十四層平面圖 (修正後)

十五-二十三層平面圖 (修正前)

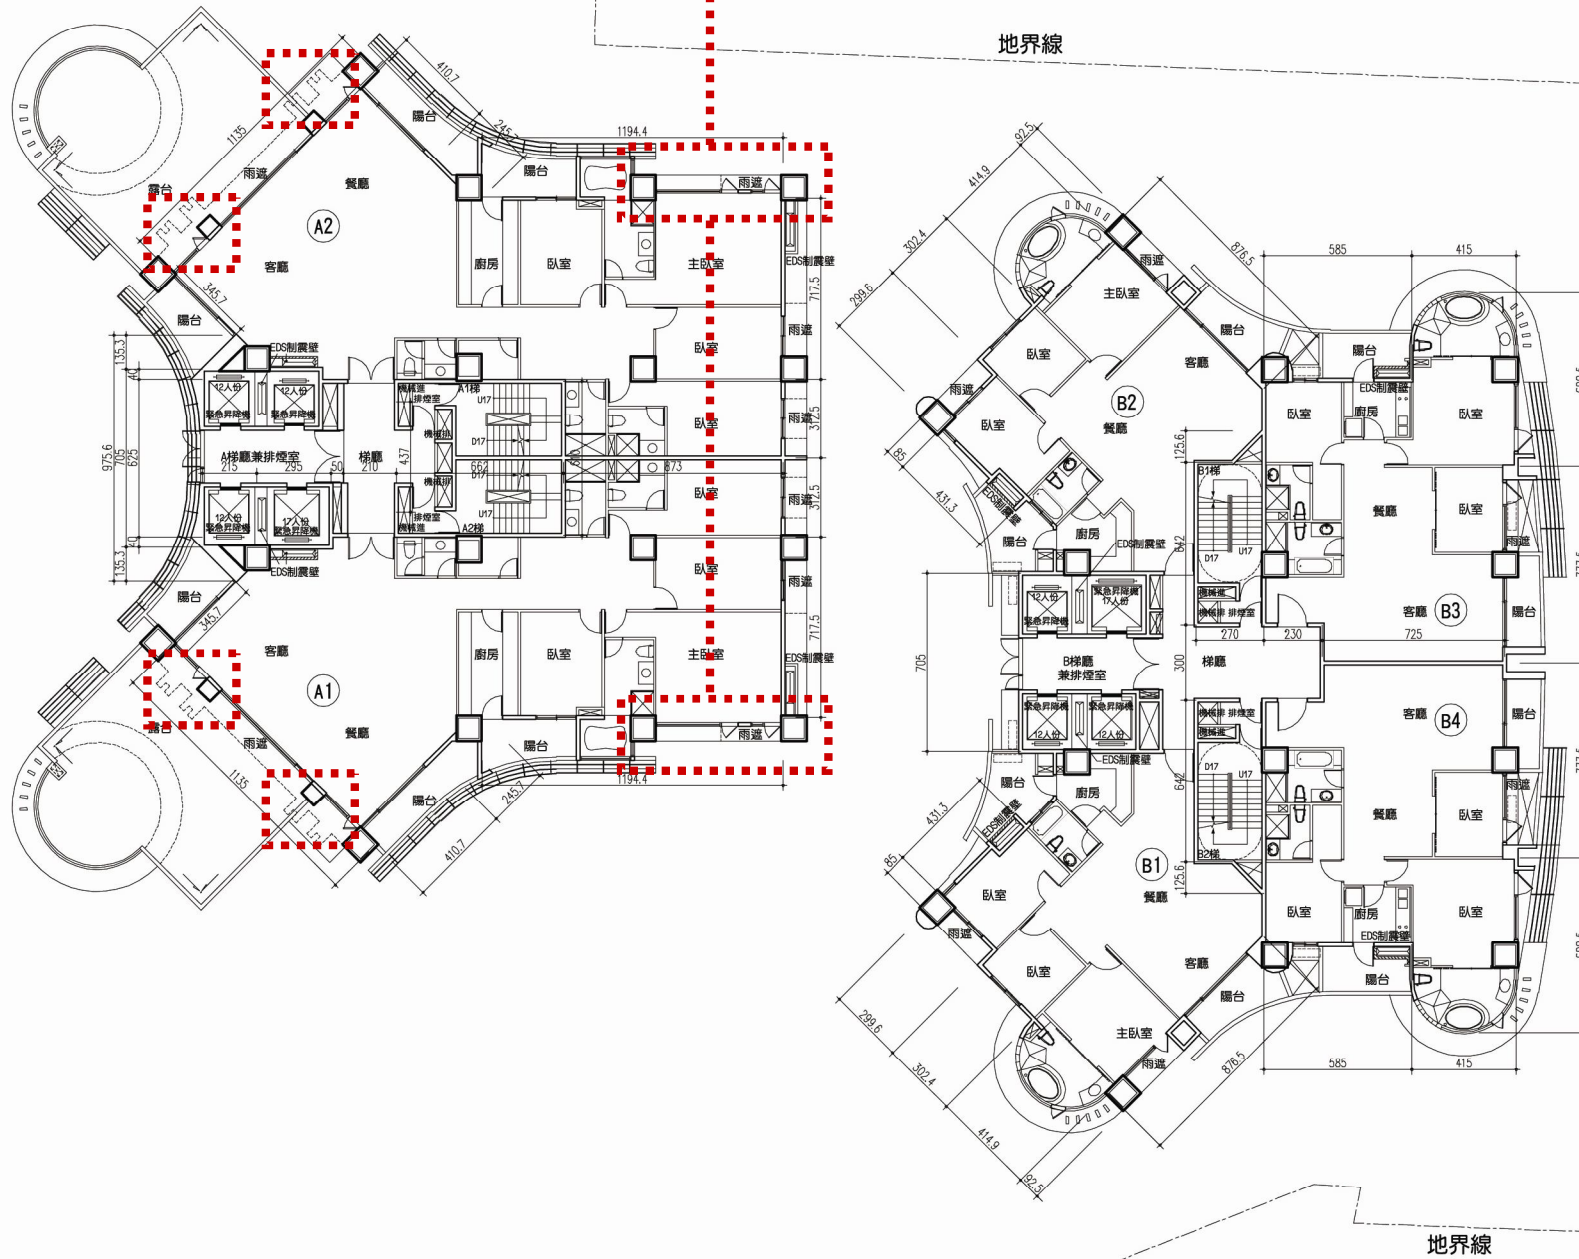
配合十三層因技術規則挑空面積補足需增加容積，故配合退縮減少容積，以補十三層所增加之容積量

飾板厚度因厚度不足，臨高層側風有安全之虞，故增加飾板厚度，已達安全需求
